Oggetto: **BOVINO (FG): Impianto eolico denominato "Valle Verde" di potenza pari a 31,35 MW da ubicare nel comune di Bovino (FG) e opere di connessione da ubicare anche nei comuni di Castelluccio dei Sauri e Deliceto.** [ID_VIP 4331]

Procedura riferita alla VIA nell'ambito del provvedimento unico in materia ambientale, ai sensi dell'art. 27 del D. Lgs. 152/2006.

Comunicazione dei motivi ostativi all'accoglimento dell'istanza, ai sensi dell'art. 10-bis della legge 7 agosto 1990, n. 241.

Layout di progetto (dall'elaborato della Società, *Analisi degli impatti cumulativi*)

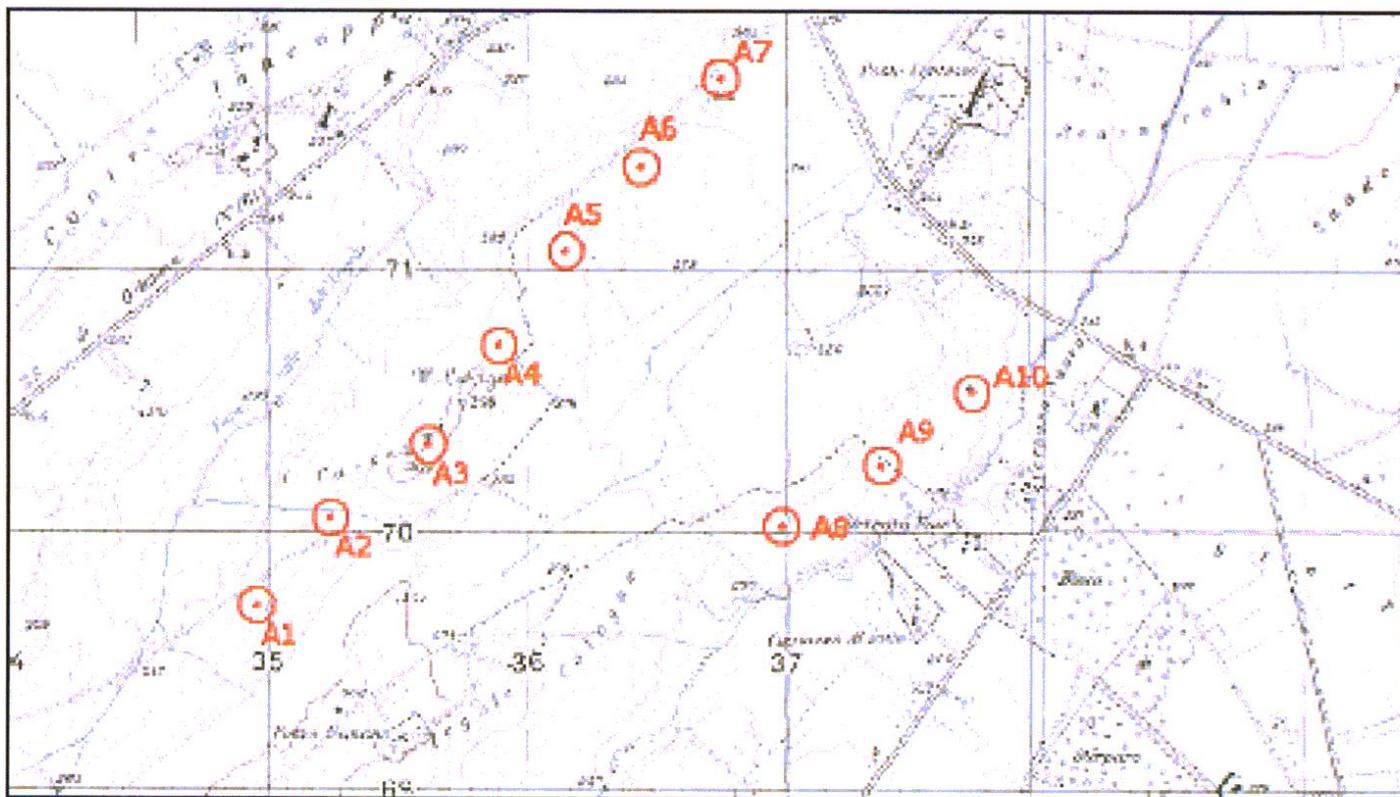
- la prima a ridosso del Tratturo di Tegola, tra gli aerogeneratori A9 e A10;
- la seconda in corrispondenza della viabilità e cavidotto interno tra gli aerogeneratori A6 e A7.

In particolare, dalla disamina della Relazione archeologica emerge un alto grado di rischio di interferenze tra le opere in progetto e i depositi archeologici, sia per la forte concentrazione di evidenze individuate, sia per l'invasività delle opere necessarie alla costruzione dell'impianto, che prevedono ingenti volumi di scavo per la posa in opera delle turbine e dei cavidotti. Basti solo considerare che come elemento fondale di ogni aerogeneratore sarà necessario un plinto di pianta circolare, avente diametro 23,00 m e altezza 3 m.

STRADE PROVINCIALI SP110 EX SS161 E SP136DIR EX SS91TER

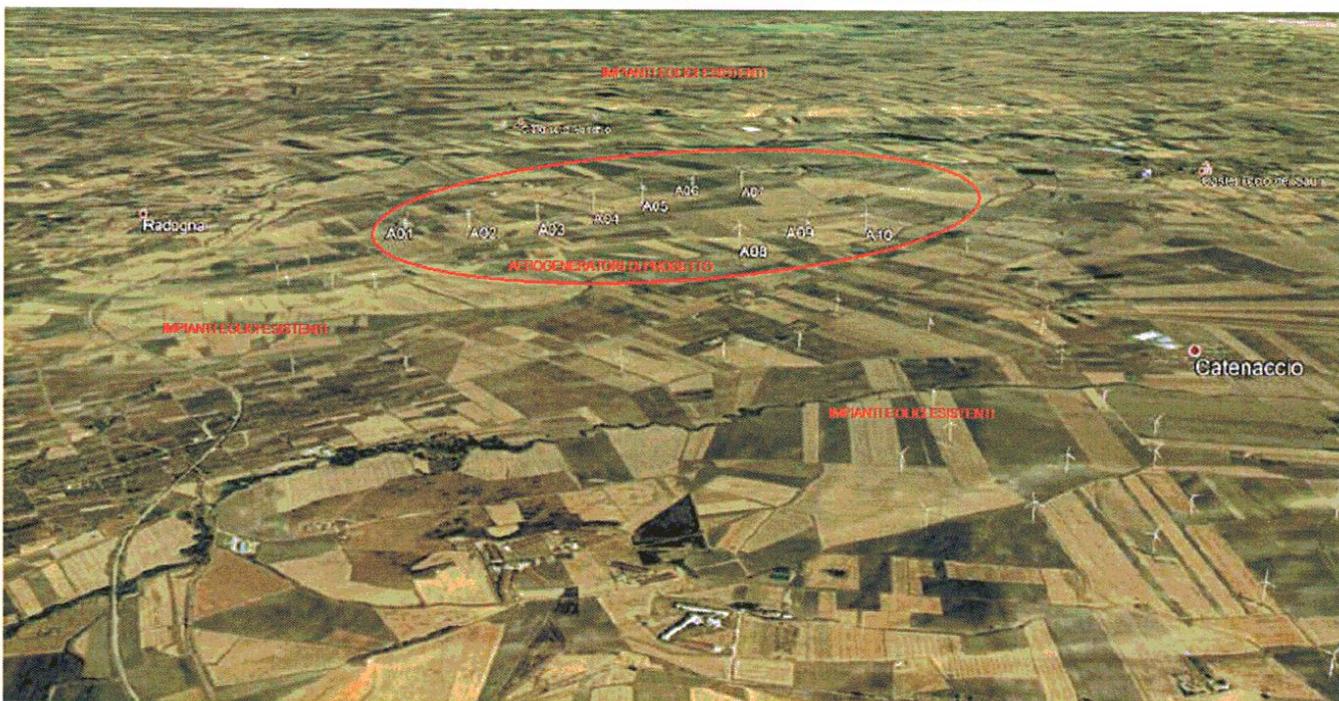
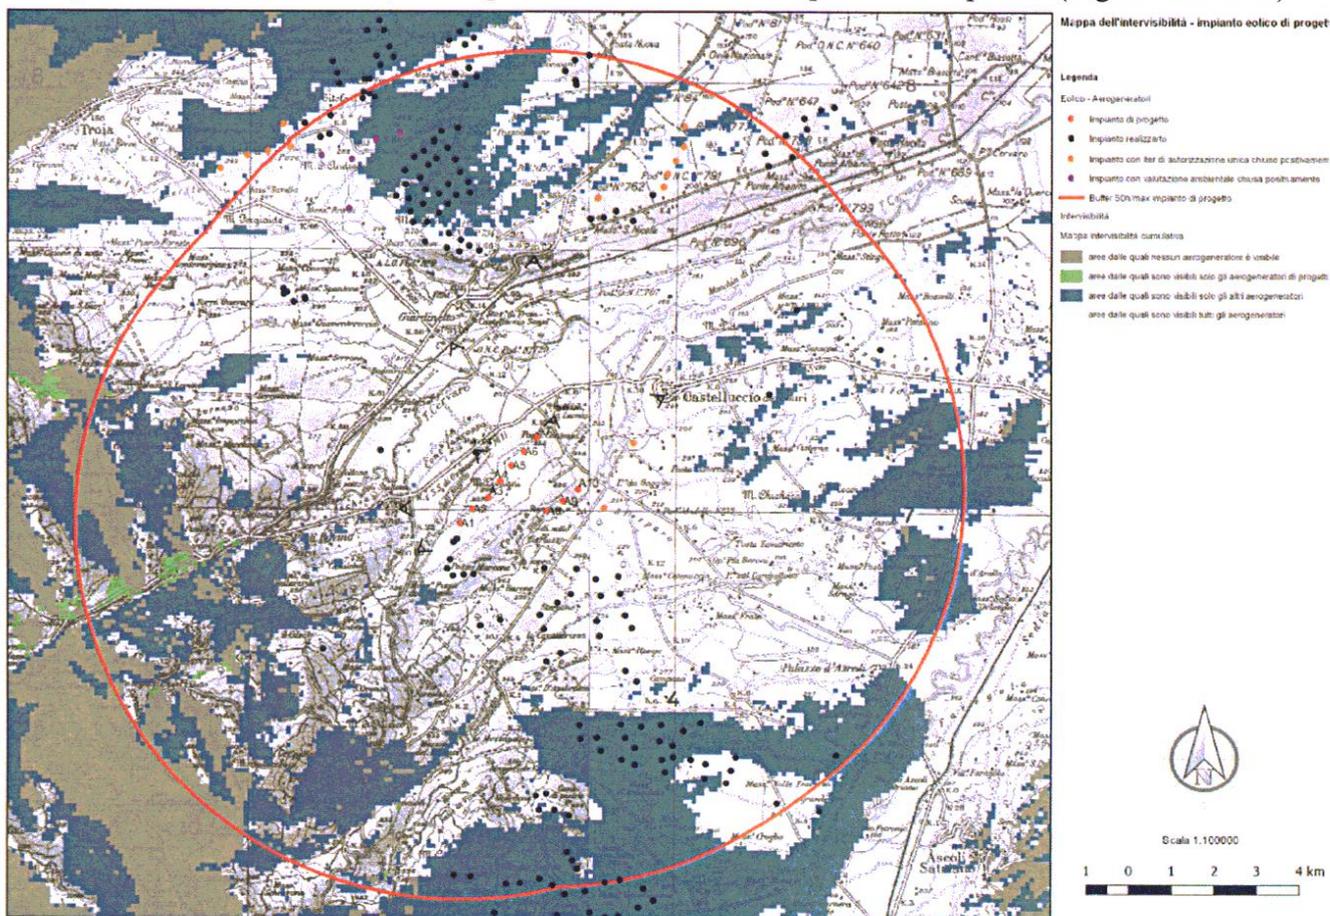
- gli aerogeneratori sarebbero posizionati in prossimità di alcune strade individuate dal PPTR come strade panoramiche, quali la SP 110 ex SS161 FG, dalle quali, come si evince dai fotomontaggi prodotti dalla Società (elaborato "*Studio di impatto ambientale- Quadro ambientale*", p. 22), la percezione sarebbe di grande impatto, considerando sia la prossimità sia le dimensioni degli aerogeneratori di progetto (altezza complessiva di 180 metri);
